Anexo II – Folha 1

Zoneamento proposto, que teve como base a imagem de 2007

Zoneamento adequado em 2016, aplicado a imagem de 2016

Anexo V - Folha 7

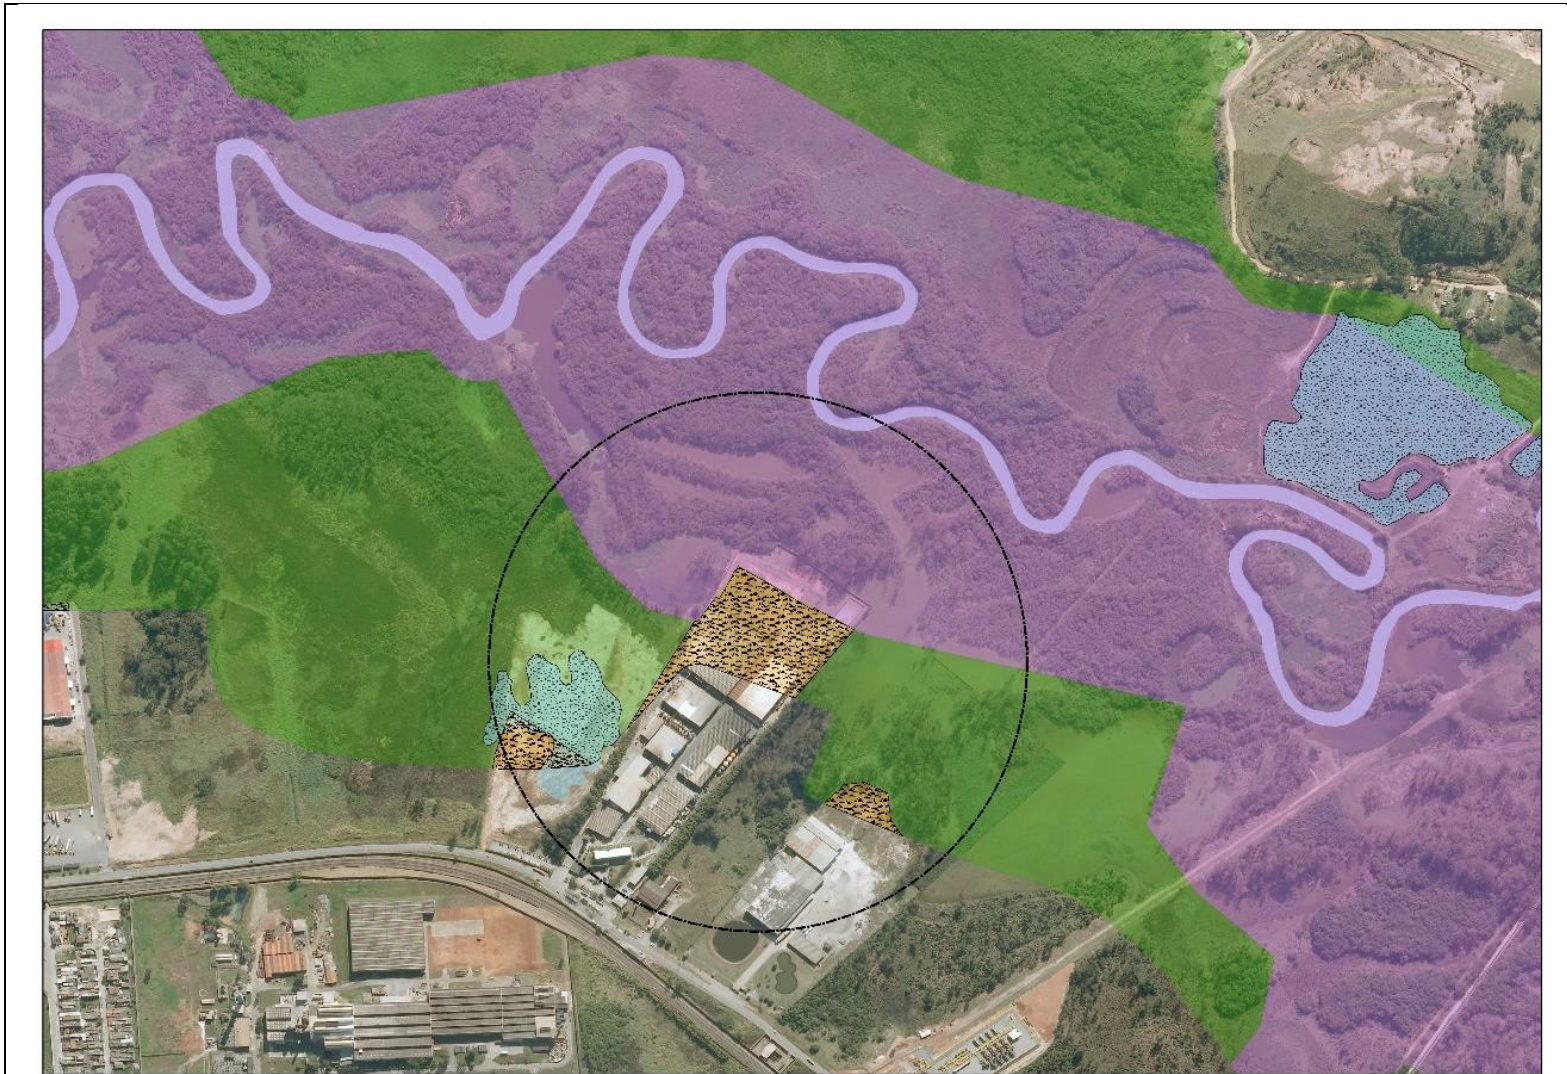
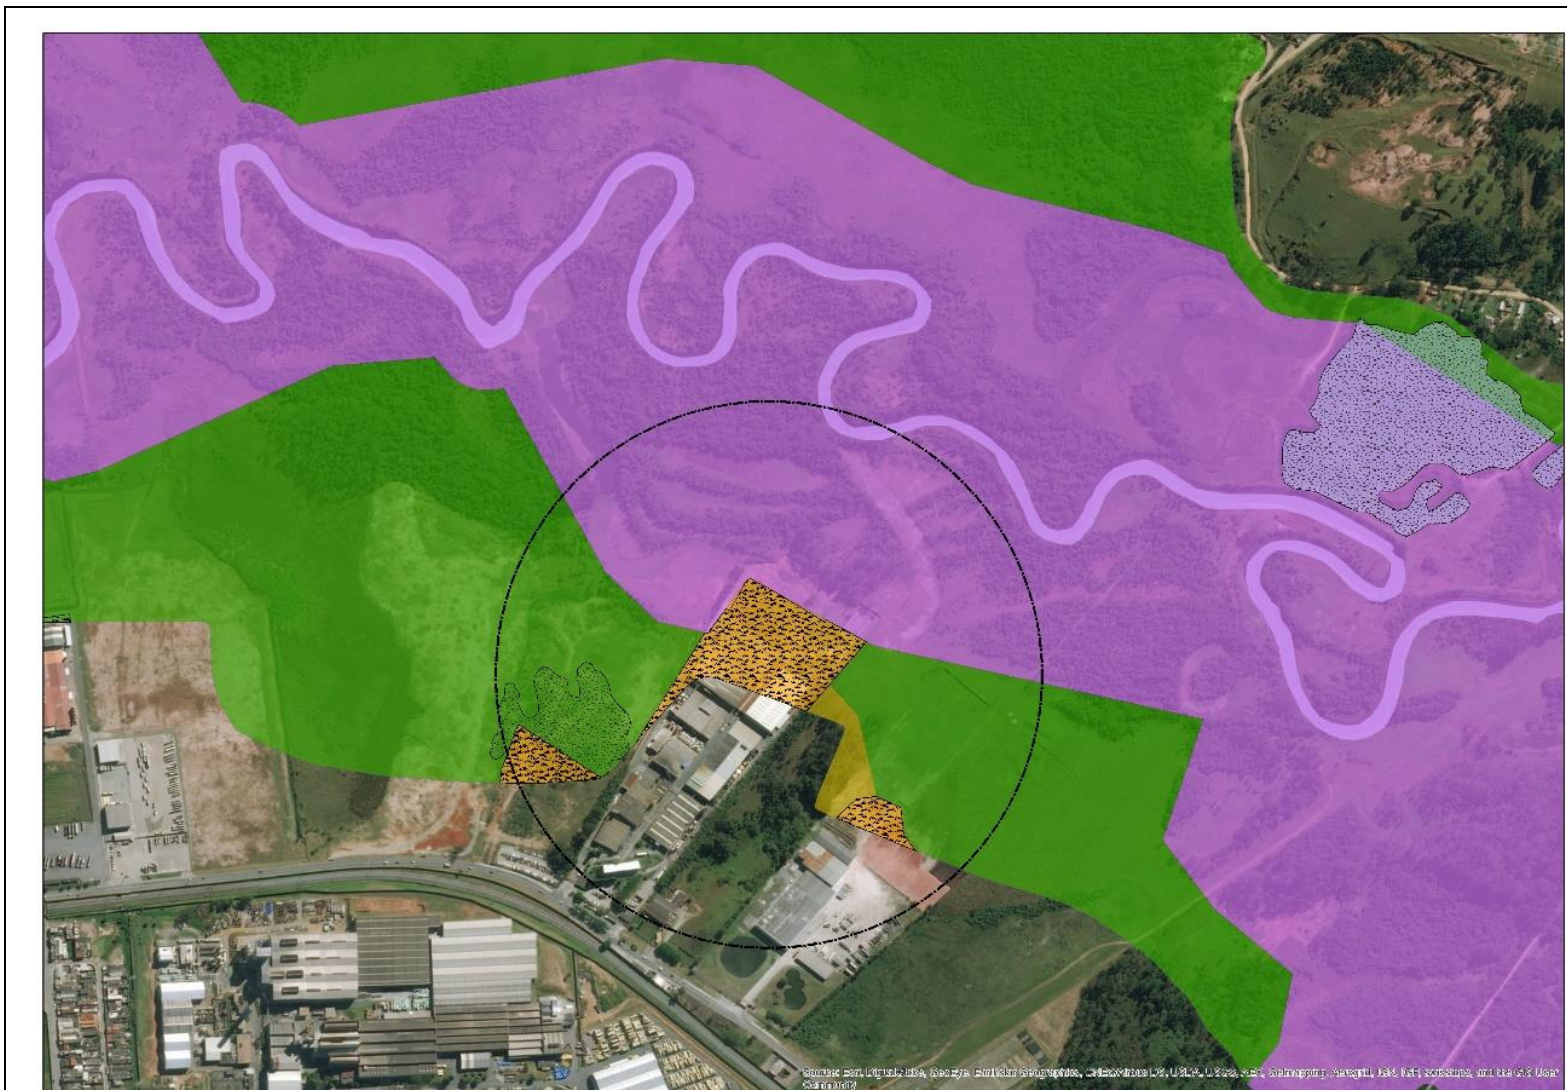
(i) Não se trata de lagoa natural e sim de área antropizada; (ii) Continuidade da área do Distrito Industrial do município de Suzano, regido pela Lei municipal nº 2.244/1988 e a Lei estadual nº 1.817/1978. Pleiteado para que toda a área fosse ajustada para ZRAP, visando seguir a lógica do distrito industrial, entretanto, por ser área da planície, respeitando as regras da Zona de Vida Silvestre, foi adequada apenas uma conectividade dos trechos existentes e não interfere nas normativas da Zona de Vida Silvestre, prevista especificamente para os remanescentes florestais, que são protegidos pela Lei da APA da Várzea do Tietê, não havendo prejuízo ambiental.

Anexo VI – Folha 7A

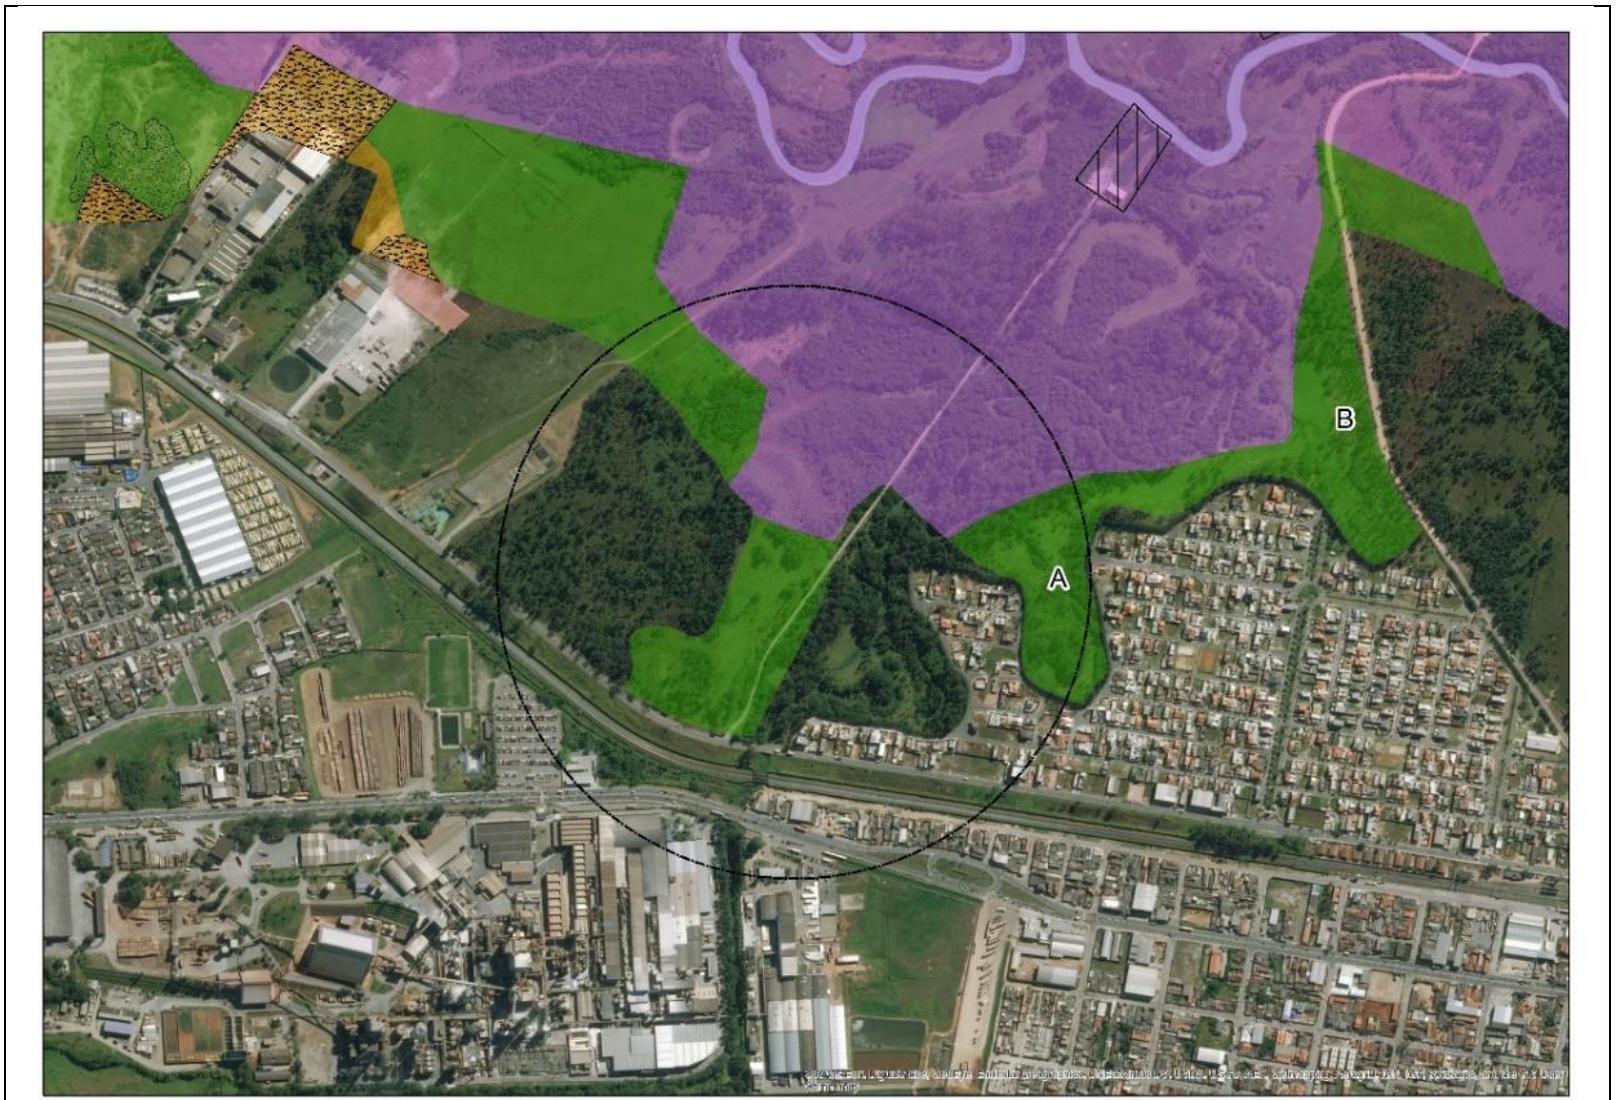
Foi pleiteado que toda área desse continuidade ao perímetro Distrito Industrial do município de Suzano, regido pela Lei municipal nº 2.244/1988 e a Lei estadual nº 1.817/1978. Ao se analisar este pleito, verificou-se que a área deveria ser adequada por não se tratar de cinturão meândrico, considerando as outras áreas com as mesmas características, identificadas como A e B. Houve a solicitação também que toda a área da adutora fosse adequada para ZRAP, mas o pleito não foi atendido.
